## Pripomienky k návrhu cyklotrasy v Trenčíne

Autor: Cyklokoalícia, [info@cyklokoalicia.sk](mailto:info@cyklokoalicia.sk), Dátum: 12.1.2016

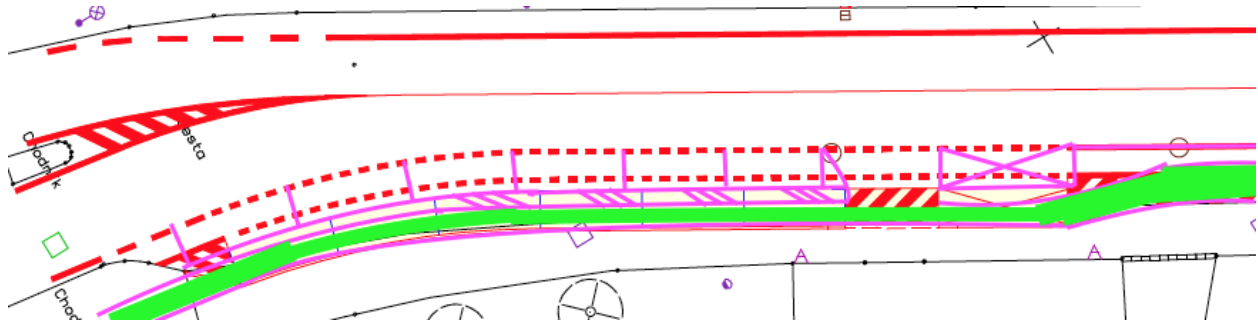
- Cyklistickú trasu začať už v kruhovom objazde segregovanou cestičkou pre cyklistov šírky 2 m v zeleni.

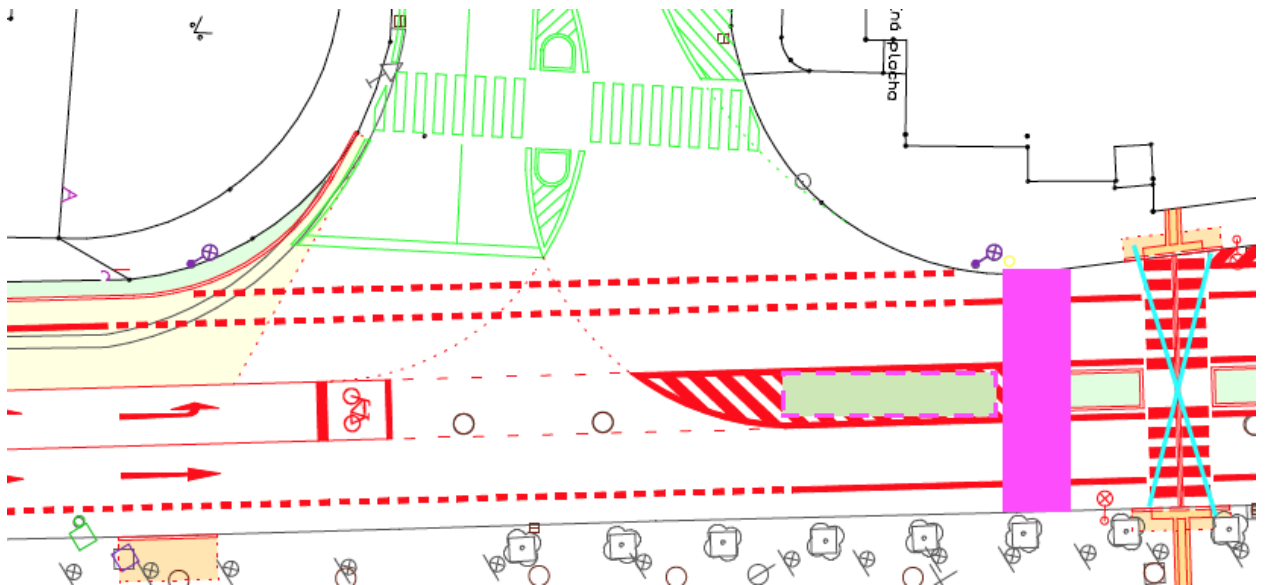
- V priestore priechodu pre chodcov by vznikol ostrovček pre chodcov medzi jazdným pruhom a cyklotrasou. Chodci by z chodníka prechádzali cez cyklotrasu dostali sa na ostrovček a až následne cez priechod pre chodcov na druhú stranu vozovky
- Cyklopruh navrhujeme za priechodom pre chodcov viesť poza parkovacie boxy ako chránený cyklopruh s bočným odstupom od parkovacieho boxu aspoň 0,5 m (viď TP 7/2015 pre viac info), cyklopruh vyústiť do vozovky za posledným boxom vymenený s V13 (t.j. cyklopruh chrániť od jazdného pruhu šráfovaním V13)

- Pred priechodom pre chodcov (medzi pizzeriou a Allianzom) navrhujeme na vodorovnú čiaru oddelujúcu cyklopruh a jazdný pruh umiestniť fyzické oddelenie pruhov (napr. klemfix, žltý vodiaci pás)
- Hneď za priechodom pre chodcov naznačiť koridor pre cyklistov (V8c - tiež piktokoridor) vychádzajúci z cyklopruhu do ľavého odbočovacieho pruhu, naznačujúci ideálnu stopu cyklistu pri preradovaní sa (za priechodom pre chodcov preto, že vozidlá sú opatrnejšie kvôli chodcom, dávajú prednosť chodcom, prípadne sa pohybujú pomalšie)
- Priechod pre chodcov v križovatke ulíc Legionárska x K dolnej stanici posunúť bližšie ku križovatke (k lampe)

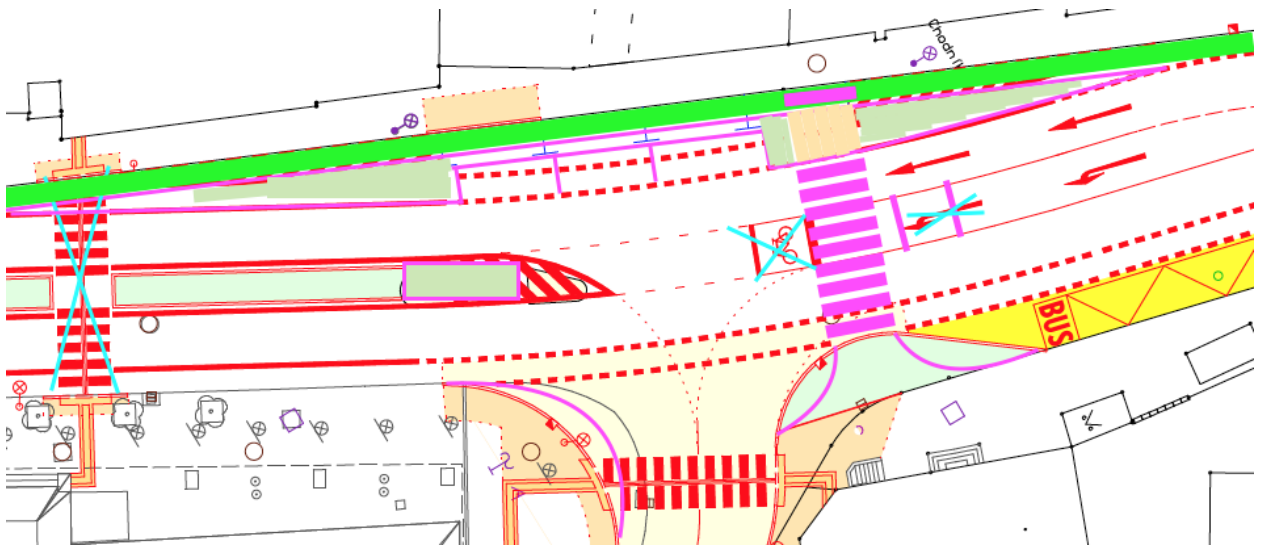
- Stredový ostrovček navrhujeme rozšíriť na obe strany (menej V13, viac stredového ostrovčeku)

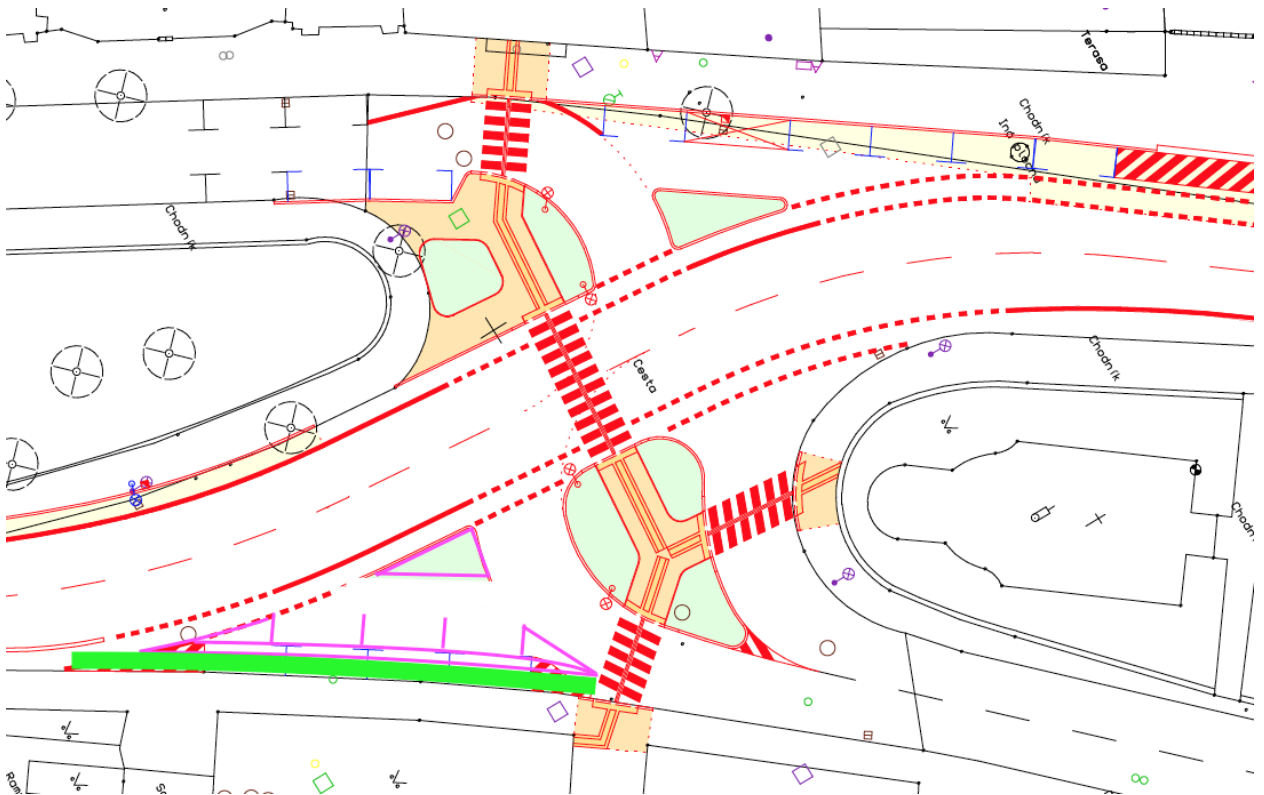
- V križovatke ulíc Legionárka x Jesenského navrhujeme zriadiť priechod pre chodcov (keďže ten pôvodný priechod medzi Jesenského a ul K dolej stanici sme navrhli odsunúť južne) od zastávky MHD, tžm pádom aj skrátiť ľavý odbočovací pruh do Jeseniovej

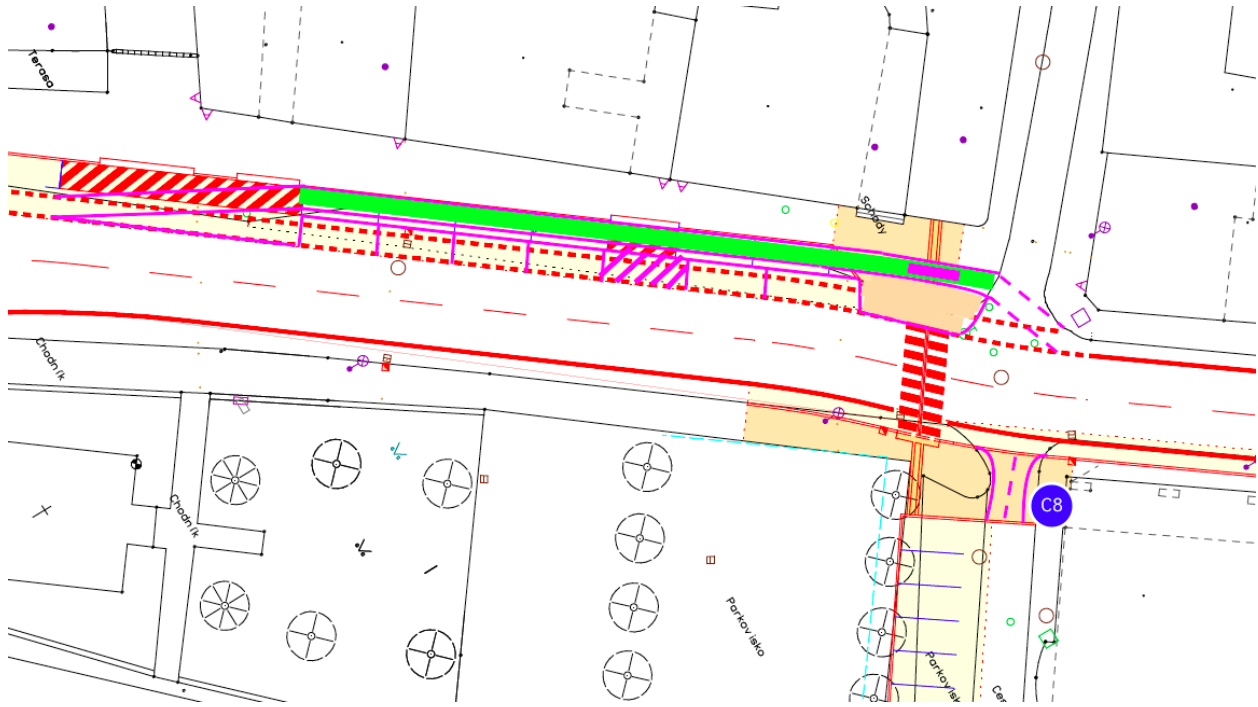
- V križovatke Nám. Sv. Anny vyznačiť cyklopruh pre odbočenie do Hviezdoslavovej až po priechod pre chodcov, parkovacie boxy posunúť až za cyklopruh (oddeliť min. 0,5 m, resp. podľa TP 7/2014), na Hviezdoslavovaj (za priechodom pre chodcov) naznačiť 3x symbol koridor pre cyklistov (V8c) pre zvýraznenie, že na tejto ulici sa pohybujú cyklisti. Trojuholníkový ostrovček so zeleňou zmenšiť.

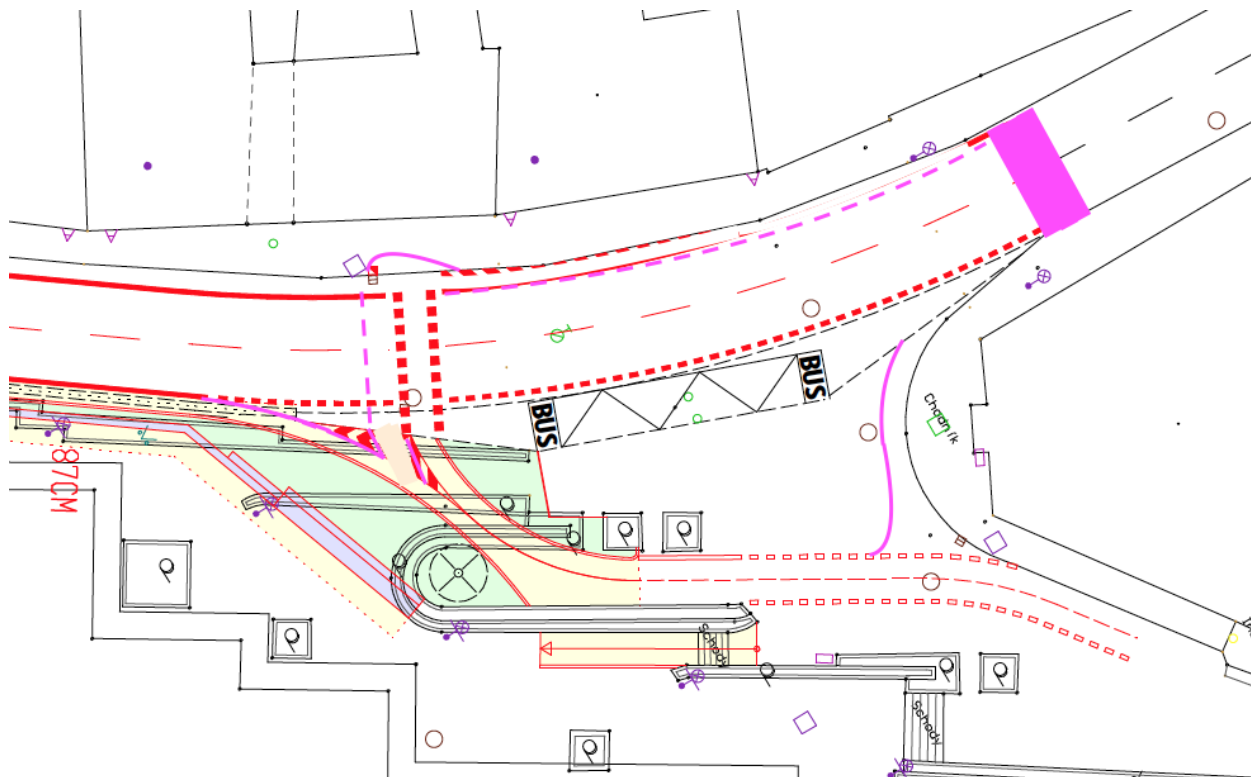
- V križovatke Horný Slanec sprístupniť plánovanú slepú uličku cyklistom v oboch smeroch (ponechaním bezbarérového prejazdu) vyznačením cestičky pre cyklistov (C8) a osadením stĺpika v strede pre zabránenie jazdy autom

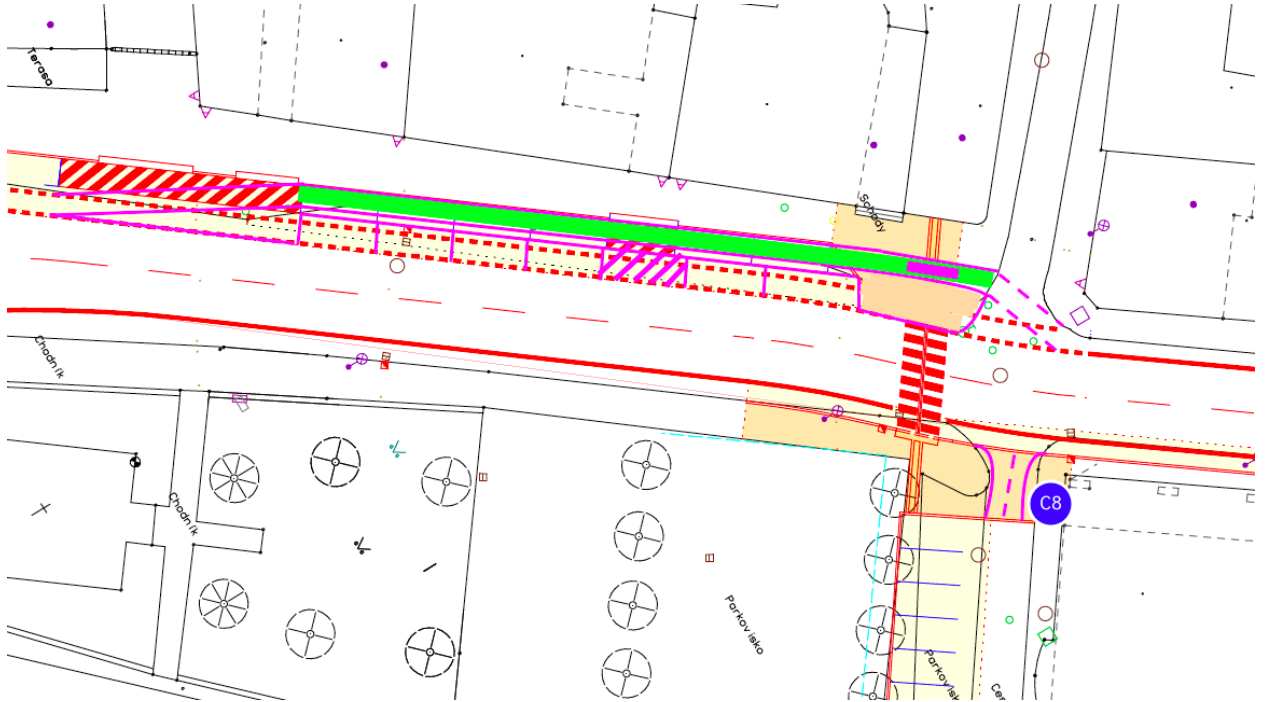
- V križovatke Horný Slanec naviesť cyklistov do chráneného cyklopruhu poza zaparkované autá, parkovacie boxy oddeliť fyzicky (flemix, betónový obrubník)

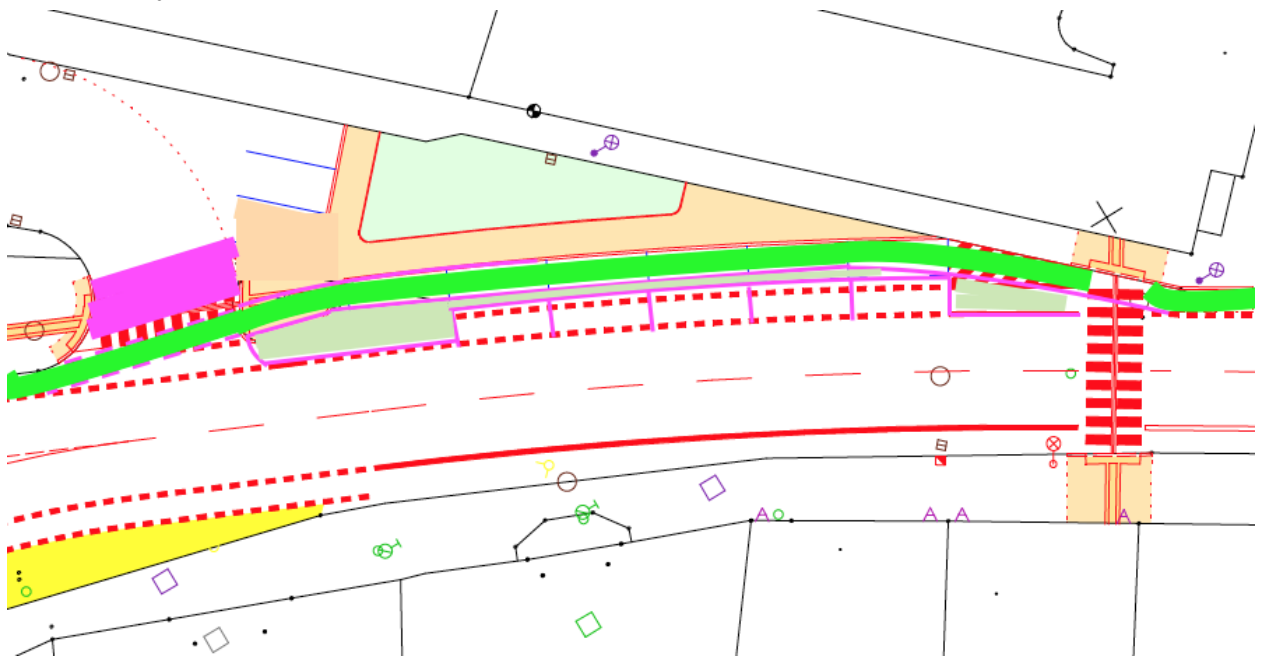
- Na Nám. Sv. Anny, pri vyústení Súdnej ul. doplniť chodník a priechody pre chodcov, ktoré zmizli na úkor cyklopruhu
- V križovatke s Jesenského pri Poštovej banke navrhujeme viesť cyklistov poza zaparkované vozidlá na fyzicky zvýšenom cyklopruhu (na kodanský spôsob), a priechod pre chodcov preto navrhujeme jemne vyosiť a riešiť zvýšiť na úroveň chodníka (úplne bezbariérový)
